油車溪楠溪橋上下游護岸防災減災工程

一、公共工程生態檢核自評表

二、規劃設計/施工說明會紀錄

四、工程現場勘查紀錄

友善措施 5：施工時設置排擋水設施或導流，避免土砂大量流入水體，造成濁度大幅上升。

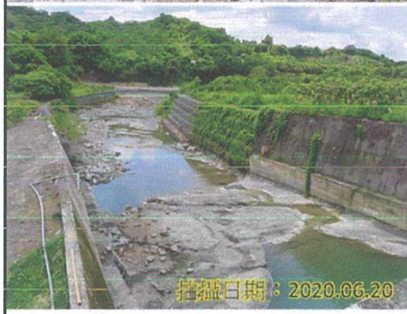
施工中勘查未見工區設置排擋水設施或導流設施，請回覆說明。

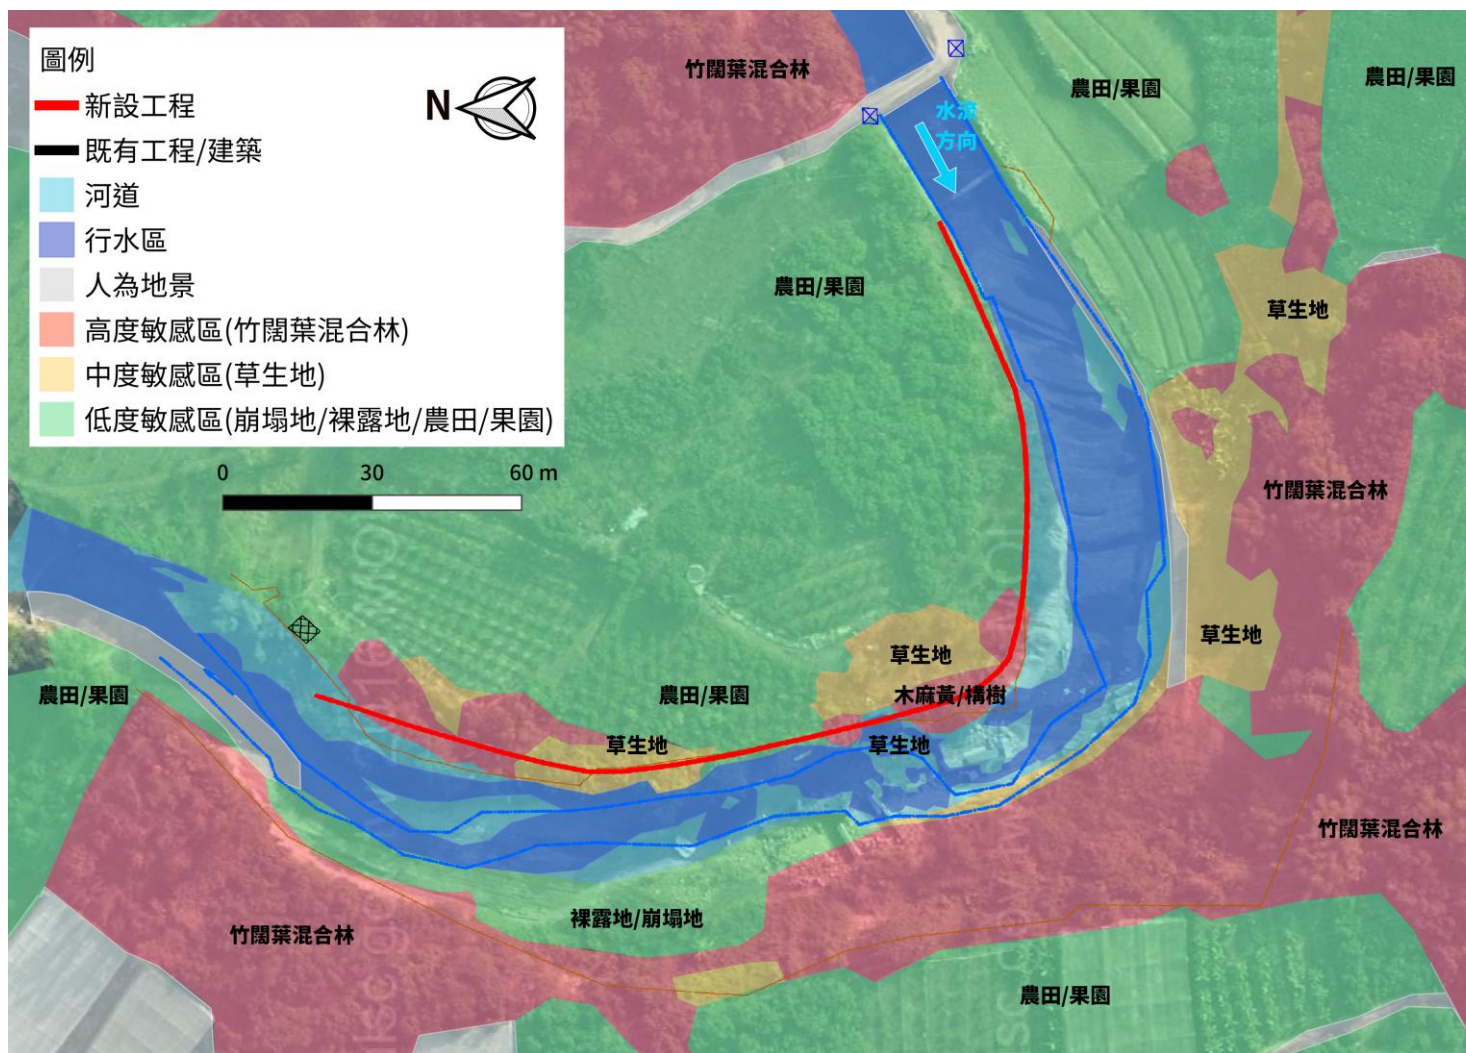
1. 友善措施 4 原定於新建石籠護岸末端進行堤尾整理時營造緩坡供動物利用，但現勘發現新建石籠銜接既有石籠，未見堤尾構造，若因工程安全需求所致，**建請於補充說明，並於每月提送之「施工階段生態措施自主檢查表」內備註說明。**
2. 友善措施 5 之排擋水設施或導流工，於 4、5、6 月自主檢查表之執行狀況備註為**枯水期**，然**生態團隊於 109.4.8 及 109.6.20 兩度至工區勘查(見下圖)**，河道內皆有水流而未見排擋水設施，請回覆說明或提供相關措施照片。

新建石籠末端需與既有箱籠相銜接，避免防汛缺口，以維安全。
